Ruj. Kami: NOTIS-1/2026/059

Notis Pertama — Tuntutan Pembetulan Kecacatan (Defect Rectification Claim) Hartanah: Rumah Teres 2 Tingkat (2 Storey Terrace House, 20' x 70', End Lot) di No. 1, Jalan Puncak 5/9, Taman Puncak Tropicana, 81500 Pekan Nenas, Johor (PTD 16655, HS(M) 7576, Mukim Jeram Batu)

Rekod Aplikasi SAMMO — Status "Completed" Yang Tidak Tepat (Defect 9996637-1)

Lampiran A-1: Item No. 8 (Carporch — Uneven surface on ceiling soffit) ditanda "Completed" di dalam aplikasi SAMMO, tetapi gambar "selepas pembaikan" oleh kontraktor menunjukkan kawasan yang berbeza daripada kecacatan yang dilaporkan.

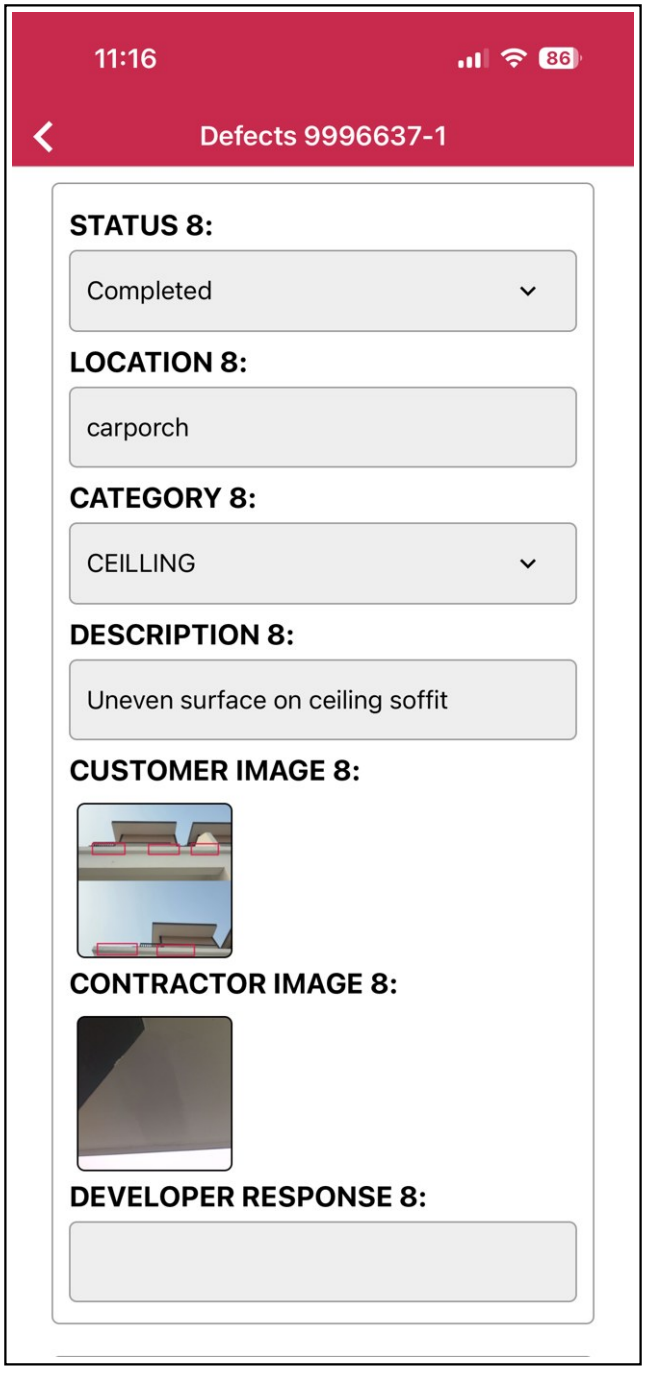
5. Lebih membimbangkan, semakan terhadap rekod kes Defect 9996637-1 di dalam aplikasi SAMMO mendapati beberapa item telah ditanda "Completed" sedangkan pembaikan sebenarnya TIDAK dilaksanakan — ini merupakan SALAH NYATA STATUS PEMBAIKAN: (i) Item No. 45 ("Leakage observed on the ceiling") dan Item No. 50 ("Visible gaps around floor trap") ditanda "Completed" sedangkan gambar "selepas pembaikan" yang dimuat naik oleh kontraktor pihak tuan sendiri hanyalah NOTA BERTULIS TANGAN berbunyi "bukan orang paip — hantar kontraktor lain" dan "cat ceiling, bukan orang paip" — pengakuan jelas bahawa kerja pembaikan tidak dibuat kerana kontraktor yang dihantar bukan kontraktor paip; dan (ii) Item No. 8 ("Uneven surface on ceiling soffit", Carporch) ditanda "Completed" tetapi gambar "selepas

pembaikan" yang dimuat naik menunjukkan KAWASAN YANG BERBEZA daripada kecacatan yang dilaporkan. Pihak tuan dituntut membetulkan status item-item tersebut di dalam sistem, menghantar kontraktor yang betul mengikut bidang kerja, dan mengemukakan bukti pembaikan sebenar di lokasi yang betul. Salinan rekod aplikasi bagi item-item tersebut dilampirkan sebagai LAMPIRAN A.
